AKZ9 7940 IX

WHR07622

Ricambi

n1521d00: Procedura per sostituire il TOD di cavità con quello corretto - APPLICABILE SOLO AI FORNI PIROLITICI

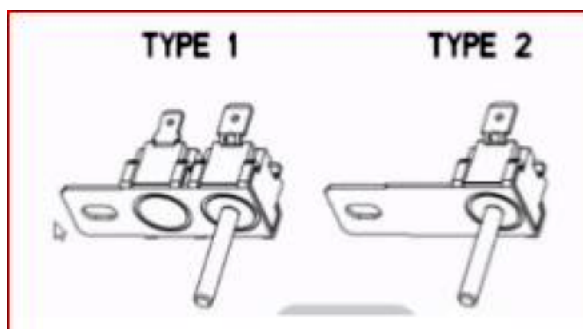
Il forno in utenza può avere differenti TOD (TYPE1 & TYPE2) vedi foto allegate

Scopo della Notizia è quello di fornire la procedura per riparare il prodotto che richieda la sostituzione del TOD di cavità, in quanto i forni possono essere dotati di 2 differenti TOD.

Step1 - Ordinare sia il TOD TYPE 1 (482000020559) sia il TYPE 2 (481010552514)

Step2 - Sostituire il TOD usando lo stesso tipo che si trova nel prodotto. Non effettuare nessuna modifica sul cablaggio

Nota: Il vecchio TB 481271540431 non è più applicabile
